TRATTA A.V. /A.C. TERZO VALICO DEI GIOVI
PROGETTO DEFINITIVO

VAR0008 - Specifiche tecniche interoperabilità

AREA LIBARNA

Relazione Generale

AREA VALICO NORD: (LIBARNA SUD)

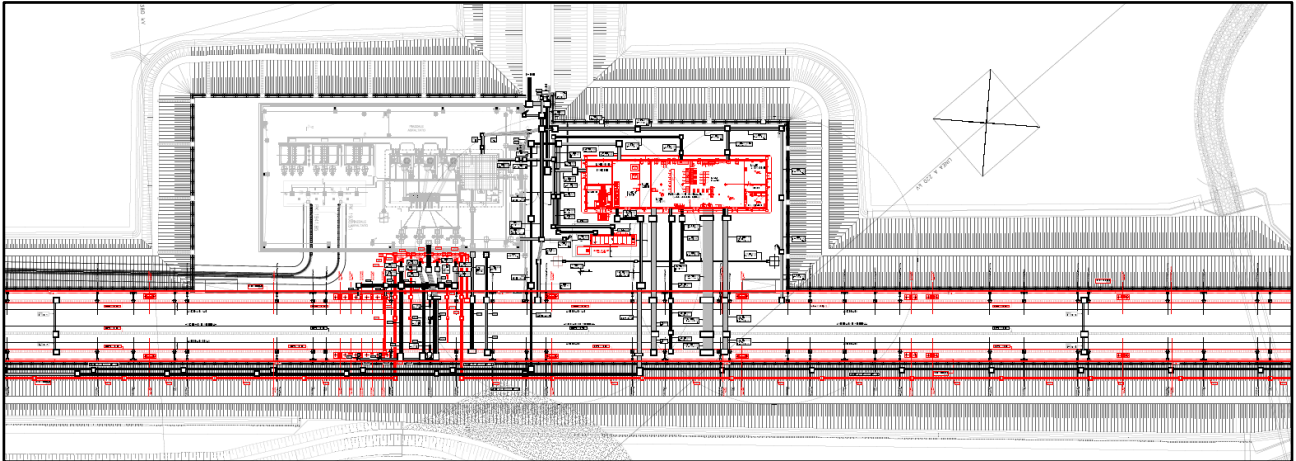
Lungo la trincea TR12 sono presenti, oltre ai pali TE, cavidotti lungo linea e in attraversamento per collegamenti tecnologici, compresi impianto di illuminazione, impianto di diffusione sonora e antintrusione. È presente un passaggio a raso tra le pk 28+499,22 e 28+519,22, ridotto a 20m rispetto ai 25m della configurazione precedente a quota -17cm dal p.f.

Lungo entrambi i binari di corsa, sono presenti dei marciapiedi posti a +20cm da p.f., (dall'imbocco della galleria a pk.28+499.22) mentre dalla pk 28+533 i marciapiedi proseguono ad una quota di +55cm dal p.f.

Dalla pk 28+499.22 a pk 28+533 la quota è di -17cm p.f.; il dislivello è raccordato con una rampa.

Sovrappasso di imbocco: permette il collegamento per l'esodo dal BP al BD dove è presente un'area Triage. Esso si compone di una rampa parallela a BP che supera l'imbocco e si raccorda al piazzale per mezzo di una scala metallica.

All'interno del Piazzale, il Fabbricato FA1H ha dimensioni di circa 37mx9m ed è suddiviso nei seguenti locali:

Rispetto alla configurazione precedente è stato eliminato il locale per l'antincendio che ora si trova nel fabbricato dedicato FAVL.

Il fabbricato antincendio FAVL è di dimensioni di circa 12,5mx9m, all'interno sono presenti una vasca e una centrale ed è collegato alla galleria.

Le barriere sono state modificate per creare il collegamento tra il camminamento e il sovrappasso.

ARQUATA LIBARNA:

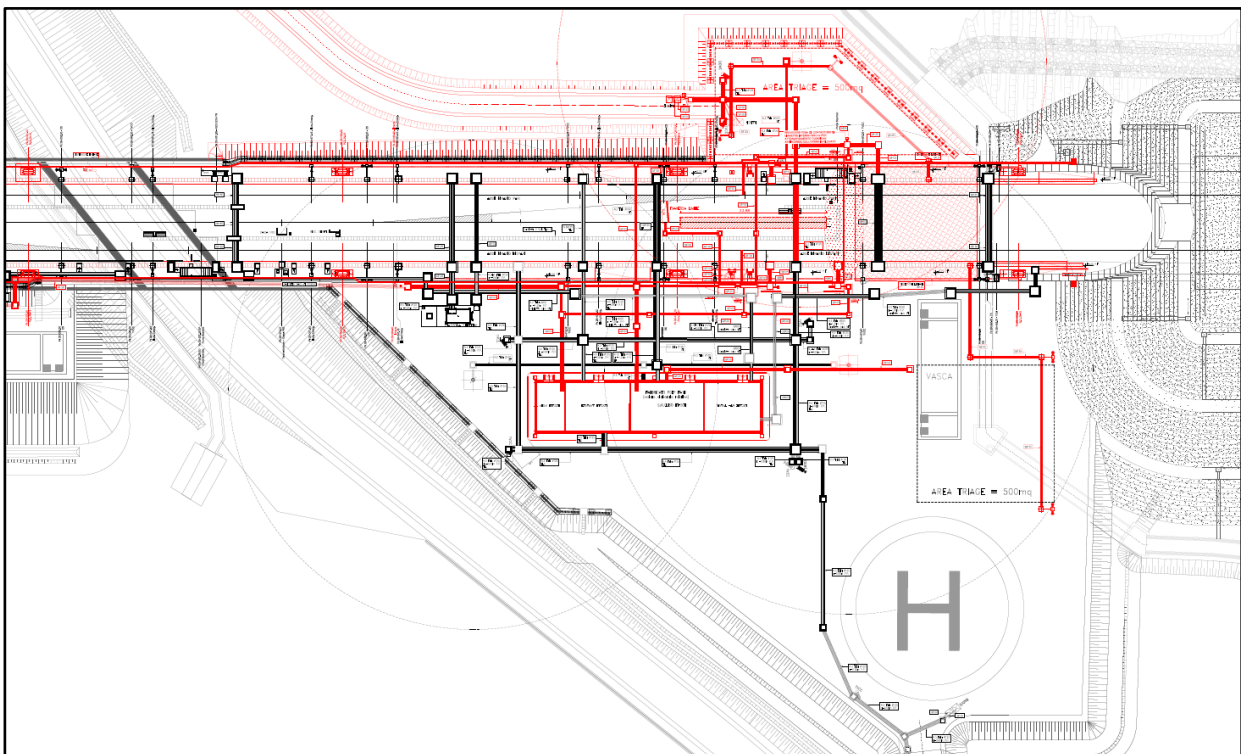
Lungo il rilevato oltre ai pali TE, sono presenti cavidotti lungo linea e in attraversamento per collegamenti tecnologici compresi impianto di illuminazione, di diffusione sonora e antintrusione.

Lungo entrambi i binari di corsa sono presenti dei marciapiedi ad una quota di +55cm p.f.

Il piazzale IN1H ha una estensione di circa 8500mq ed è collegato alla viabilità principale tramite la strada NV29, si sviluppa sul BP, è attraversato da cavidotti di collegamento per le tecnologie, impianto di illuminazione, impianto di diffusione sonora, impianto antintrusione, ed è presente un GE di blackout. Sul piazzale è presente il Fabbricato FA1J.

Il Fabbricato Sicurezza FA1J ha dimensioni 50mx13m circa ed è suddiviso nei seguenti locali:
